PROJET DE CENTRALE PHOTOVOLTAÏQUE DE MOURMELON-LE-PETIT

ETUDE D'IMPACT SUR L'ENVIRONNEMENT ET LA SANTE HUMAINE

NOTE EN REPONSE A L'AVIS FORMULE LE 12 AVRIL 2023 PAR LA MISSION
REGIONALE D'AUTORITE ENVIRONNEMENTALE (MRAE) DU GRAND EST

Note adressée à la DDT Grand Est le 14 septembre 2023

Figure 1 : Emplacement des différents projets sur la camp militaire de Mourmelon

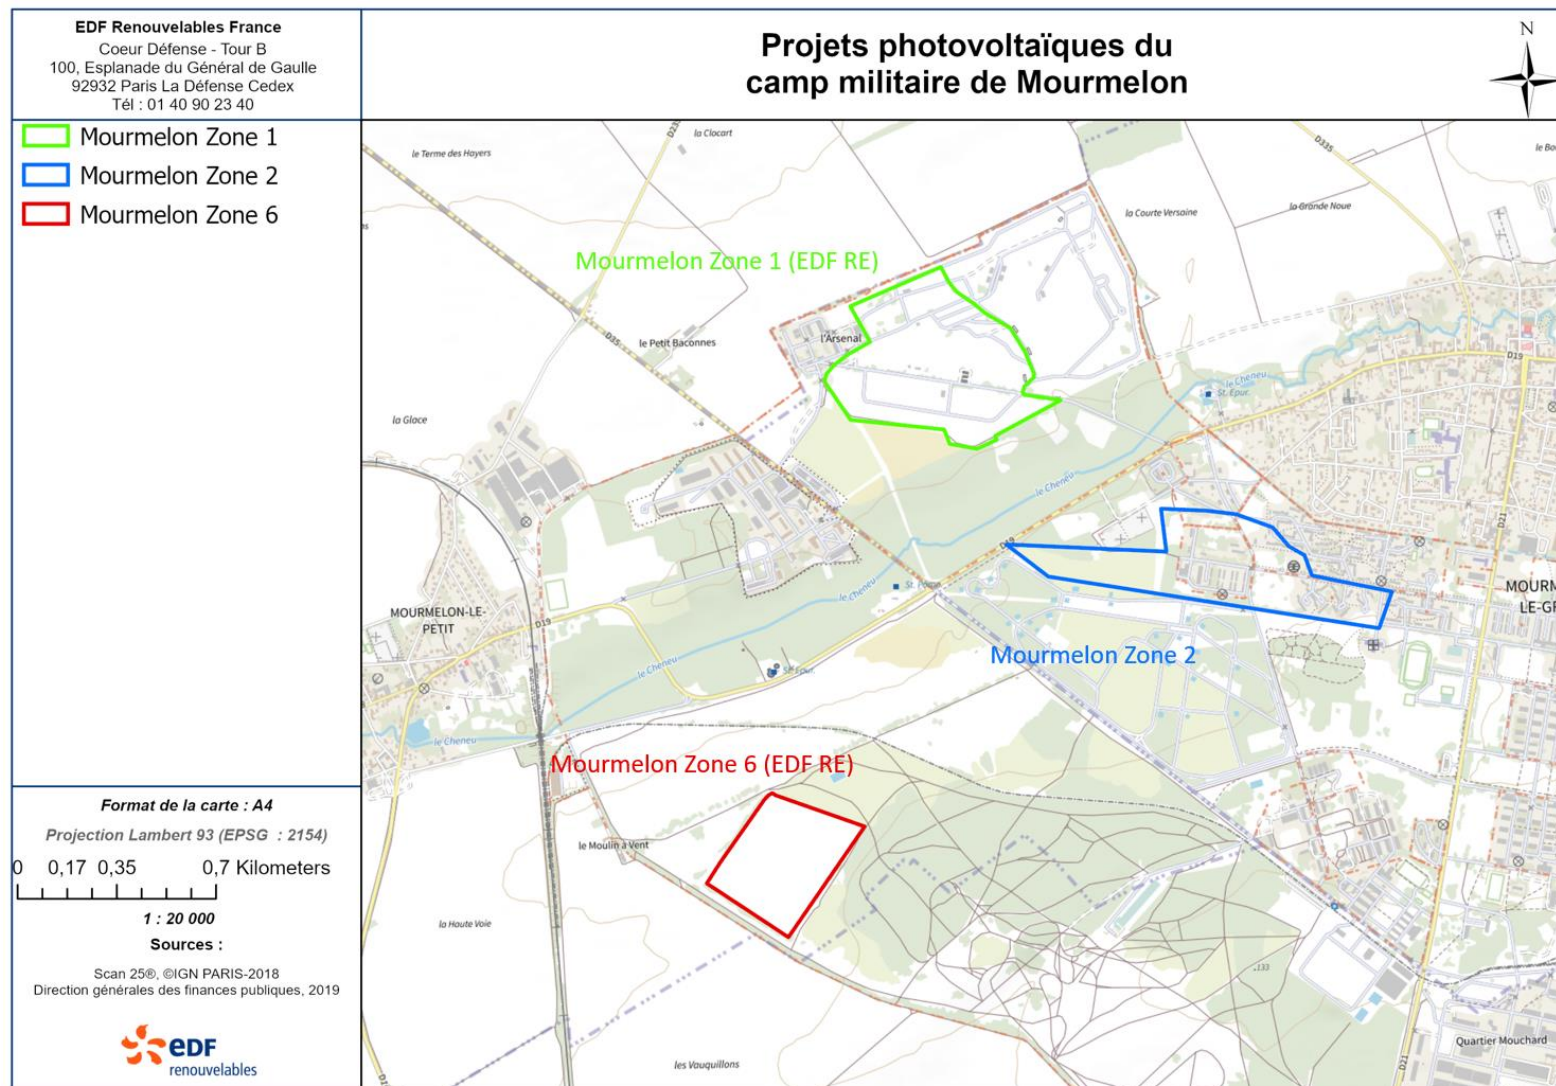
« L'Ae informe donc le pétitionnaire que le projet global devrait être celui de la création des toutes les centrales photovoltaïques prévues d'être installées sur le camp militaire de Mourmelon et qu'il comporte donc à ce stade au moins 3 opérations, dont celle de Mourmelon-le-Petit pour laquelle elle a été saisie, ainsi que les 2 autres qui relèvent visiblement de la même situation foncière (camp militaire), de la même maîtrise d'ouvrage (EDF Renouvelables France), et du même contexte environnemental et paysager.

L'opération de création d'une centrale photovoltaïque au sol à Mourmelon-le-Petit s'inscrit donc, selon l'Ae, dans un projet global de création de centrales photovoltaïques au sol sur les communes de Mourmelon-le-Petit et Mourmelon-le-Grand, au sens de l'article L.122-1 III du code de l'environnement. L'Ae rappelle toutefois que l'article L.122-1-1 III du code de l'environnement permet d'actualiser au fur et à mesure les opérations successives d'un projet global et **recommande au pétitionnaire EDF Renouvelables France d'actualiser la présente étude d'impact pour les opérations suivantes.** »

EDF Renouvelables note l'interrogation de la MRAe sur l'existence des zones 3, 4 et 5. Les noms de ces zones proviennent d'une classification de l'armée et EDF Renouvelables ne saurait expliquer l'absence des zones 3, 4 et 5.

Afin de clarifier les noms des différentes centrales, une carte est disponible ci-dessous.

Figure 2 : Installations ICPE dans les environs de Mourmelon-le-Petit

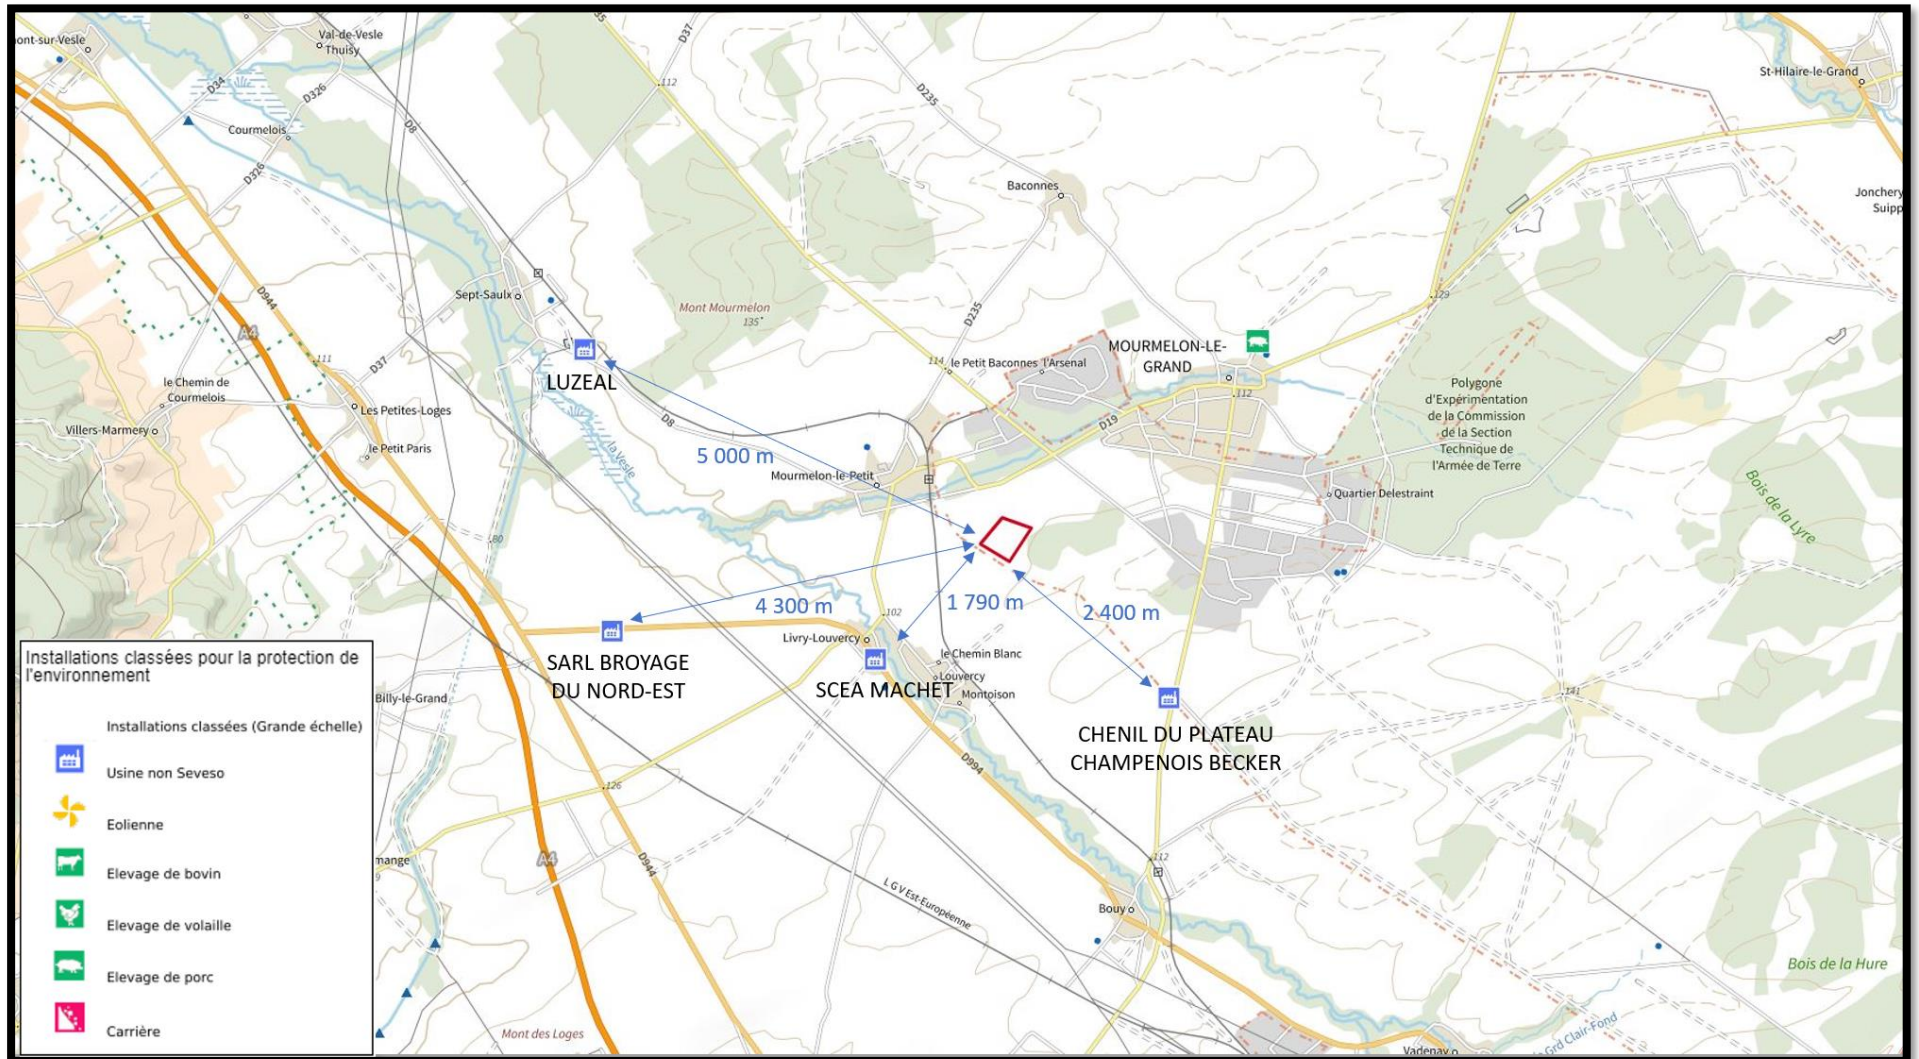
- **préciser les éventuelles activités militaires encore présentes sur le site et le cas échéant, les incidences du fait que le camp militaire serait lui-même classé ICPE, notamment pour une exploitation non militaire d'une partie de ce site ;**
- **préciser les responsabilités respectives du propriétaire du terrain et du pétitionnaire en matière de gestion, de surveillance et d'entretien du site, et lors du démantèlement des centrales en vue de sa remise en état.. »**

Le camp militaire de Mourmelon **n'est pas classé ICPE** selon les données disponibles sur le site de « *georisques.gouv.fr* » qui est un site recensant toutes les installations à risques du territoire français.

Une carte est disponible ci-dessous avec les installations ICPE situées aux alentours du projet photovoltaïque de Mourmelon-le-Petit.

Figure 7 : Tracé du raccordement prévisionnel du projet de Mourmelon-le-Petit

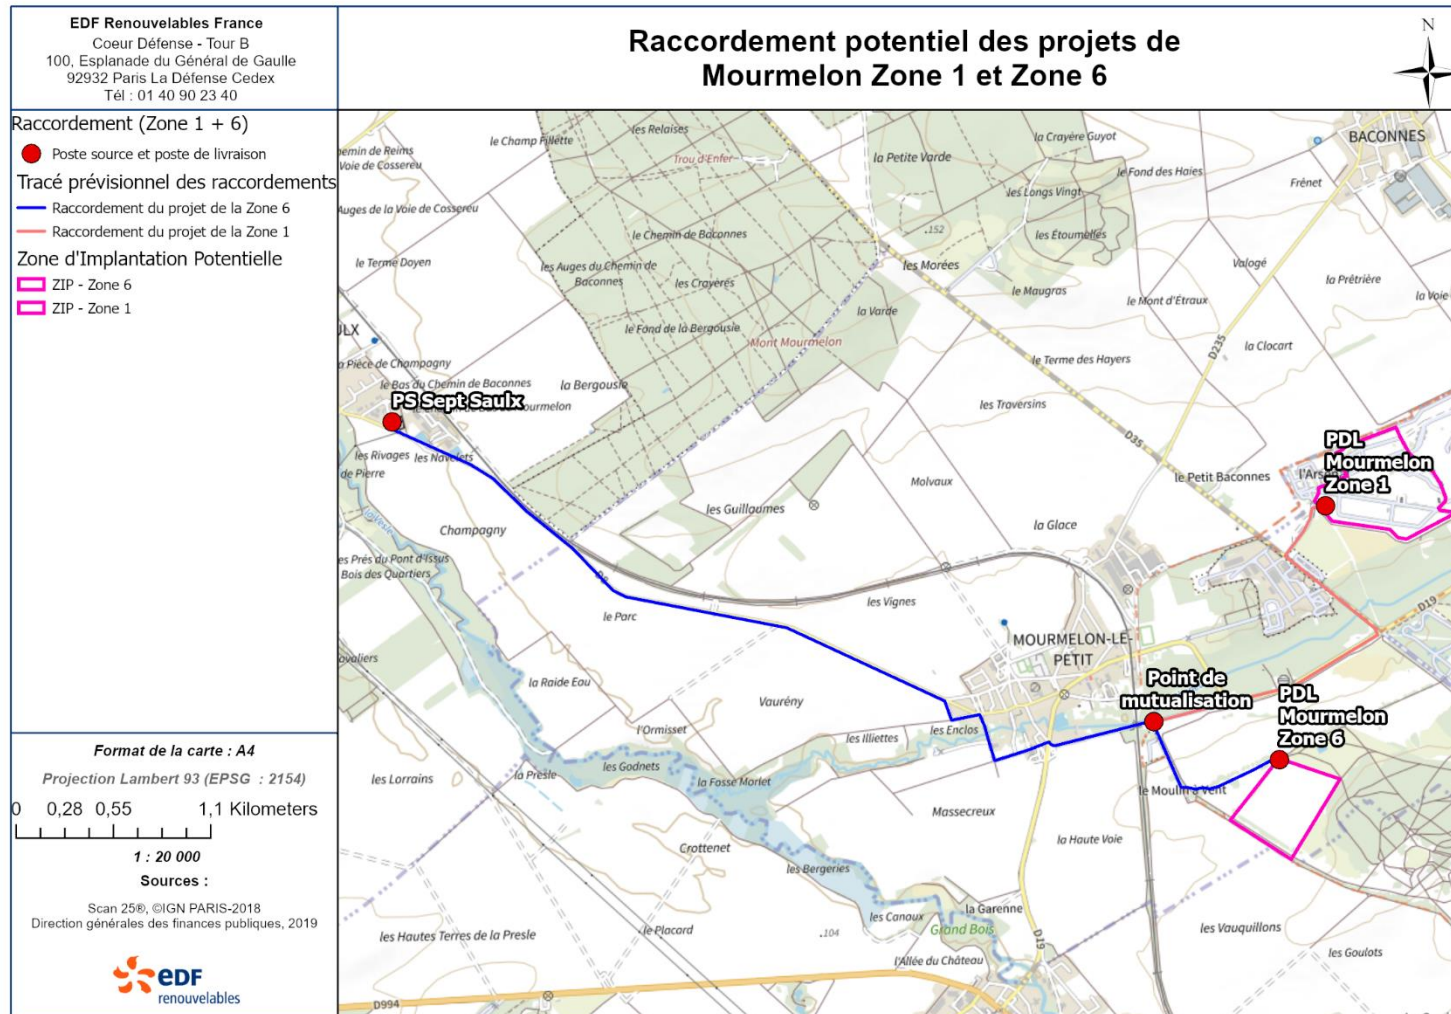
« Le tracé du raccordement proposé par EDF Renouvelables rejoint le poste source de Sept-Saulx à environ 5,5 km du projet. Le tracé comprend un passage au-dessus d'un cours d'eau : le Cheneu.

L'Ae recommande au pétitionnaire de préciser la compatibilité du raccordement envisagé avec le S3REnR de la région Grand Est approuvé et de préciser le calcul permettant d'affirmer que le raccordement au poste de Sept-Saulx est possible. »

Dans le cas du projet de Mourmelon Zone 6, EDF Renouvelables France a **consulté le gestionnaire de réseau Enedis à plusieurs reprises** afin d'optimiser le raccordement à la fois pour ce projet mais également pour le projet connexe à savoir Mourmelon Zone 1.

Enedis a confirmé la possibilité du raccordement sur le Poste Source de Sept Saulx. Celui-ci nécessite un transfert de capacité et l'ajout d'un transformateur pour accueillir la capacité des différents projets de Mourmelon. Dès réception de la demande de PTF par Enedis, une demande de transfert de capacité au titre du S3rEnR sera donc réalisée par Enedis pour une actualisation des possibilités du poste conformément au décret 2018-544 du 28/6/2018.

Le tracé de raccordement présenté sur la carte ci-dessous est donc un tracé tout à fait envisageable.

Figure 8 : Schéma de fondations par pieux battus en acier galvanisé

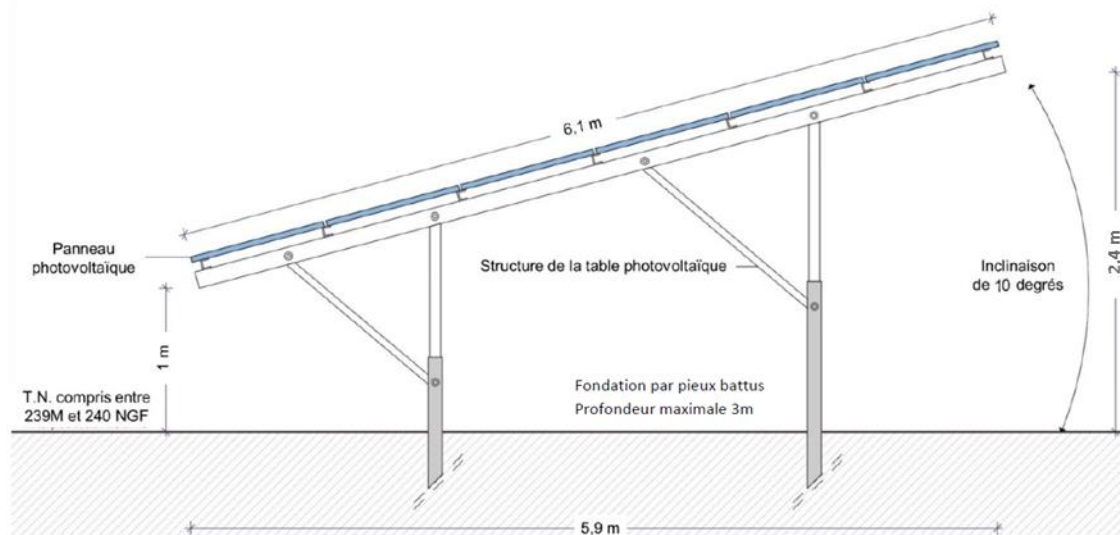
« L'Ae s'interroge dans ce contexte sur l'opportunité de l'usage de fondations sur pieux qui pourrait potentiellement remobiliser des polluants présents dans les sols du fait des activités passées du site, ou poser difficulté en cas d'incendie de la centrale du fait de la percolation des sols par les nombreux pieux projetés.

L'Ae rappelle au pétitionnaire qu'il doit également rechercher et comparer des solutions de substitution raisonnables pour les systèmes de fondation des panneaux pour préserver la qualité des eaux souterraines (comparaison d'une solution du type « pieux » à des solutions moins invasives pour la nappe d'eau comme la fixation des panneaux sur des longrines ou plots béton posés au sol).

Le cas échéant, l'Ae recommande au pétitionnaire de mettre en place un système de surveillance et de suivi régulier de la qualité des eaux souterraines situé en amont et aval de la centrale qui permettra de capitaliser la connaissance de l'impact des pieux sur l'eau de la nappe. »

A ce jour les fondations mises en place sur **l'ensemble du projet ne sont pas connues** mais EDF Renouvelables France **s'oriente vers une technologie de type pieux en acier galvanisé ou micropieux**. Seules les études géotechniques qui seront menées en phase de pré-construction pourront définir de manière définitive le type de fondations qui sera utilisé pour ce projet. Toutefois, quel que soit les structures finalement adaptées au site d'implantation, les fondations de celles-ci ne dépasseront pas 3 m de profondeur.

Le choix de privilégier autant que possible des fondations par pieux battus en acier galvanisé ou micropieux répond à la volonté de limiter les remaniements du sol et **donc minimiser les risques de pollution de la nappe souterraine**.

D'autre part, l'AE interpelle EDF Renouvelables France sur le fait que le chantier « *pourrait potentiellement remobiliser des polluants présents dans les sols du fait des activités passées du site* ». EDF Renouvelables souhaite rappeler ici **qu'une étude site et sols pollués a été menée durant le développement du projet** et que cette dernière n'a révélé la présence **d'aucun polluant** sur le site de Mourmelon-le-Petit (étude disponible en annexe de l'étude d'impact). Ce risque est donc écarté.
